Dato:
21. december 2022

NOTAT

HØRINGSNOTAT VEDR. ÆNDRINGSFORSLAG TIL NATIONALT GODKENDTE KRAV I RFG BILAG 1, VERSION 2C

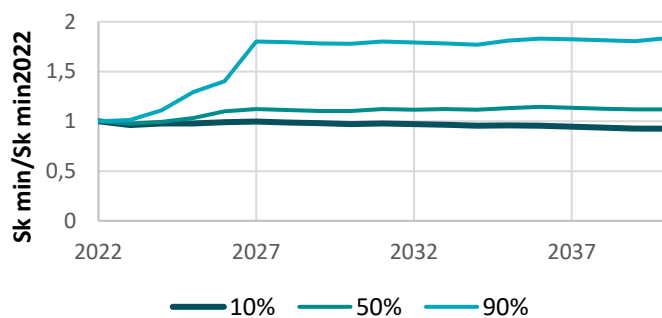
16 3 a i	<p>Temporære overspændinger opstår ved momentane ubalancer i reaktiv effekt typisk som følge af trip af shunt reaktorer eller blokering af LCC HVDC.</p> <p>Spændingsspringet ΔU er med god tilnærmelse proportionalt med forholdet mellem ændring i reaktiv effekt ΔQ og kortslutningseffekten S_k: $\Delta U \sim \Delta Q / S_k$</p> <p>De reaktive ubalancer er "kendte" mens S_k varierer afhængig af driftsforholdene og ændringer i nettet.</p> <p>For at sikre samme robusthed over tid bør ΔU i princippet derfor opdateres, når S_k ændres. Figur 1 viser udviklingen i S_k for DK1 og DK2. Det fremgår, at kortslutningsniveauet i DK1 generelt er stigende, mens det er faldende i DK2.</p> <p>Alt andet lige burde det derfor medføre forskellige krav til DK1 og DK2</p>	<p>Det er uklart hvad der præcis argumenteres for. Analysen af udvikling i kortslutningsniveau lægger op til at krav til overspændinger bør fastsættes lokalt og variere over tid. Energinet vurderer dette ikke er hensigtsmæssig. Energinets valg af værdier er baseret på en vurdering af behov, men samtidig også en vurdering af hvad der er realistisk krav til anlæg.</p> <p>Kravet er defineret med udgangspunkt i en fast 1pu. Teksten er opdateret for at gøre dette mere tydelig.</p>

under hensyn til største ΔQ i hvert område. Når Sk for DK2 fx falder til 60 % af det nuværende niveau burde krav til ΔU dermed stige til $1+0.3/0.6 = 1.5\text{pu}$, hvilket næppe er realistisk.

Ovenstående analyse viser, at 1.3 pu er et *arbitrært* valg, som dog kan være et fornuftigt ingeniørmæssigt designkriterium i en dansk kontekst. Det giver imidlertid ikke mening at anlægge en worst-case betragtning for udgangsspændingen i tilslutningspunktet, når det implicitte formål er at sikre en vis robusthed.

Det er væsentligt at opretholde en simpel operationel definition, som er uafhængig af driftsbetingelserne. I praksis kan kravet ikke testes ved FON, hvorfor den må bero på leverandørerklæringer.

Kravet bør

- 1) *Enten* gælde på tilslutningsterminalerne for anlægges enheder
- 2) *Eller* OVRT bør evalueres ud fra en af følgende
 - a. aktuel driftsspænding (moving average)
 - b. en udgangssituation med 1pu spænding (som for UVRT)

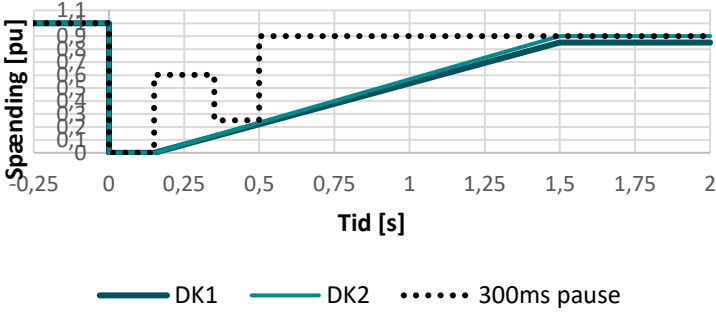
16 3 a i

Gentagende fejl.

Præcisere, at gentagende fejl kun gælder for UVRT og ikke OVRT.

Korrekt, tekst opdateret.
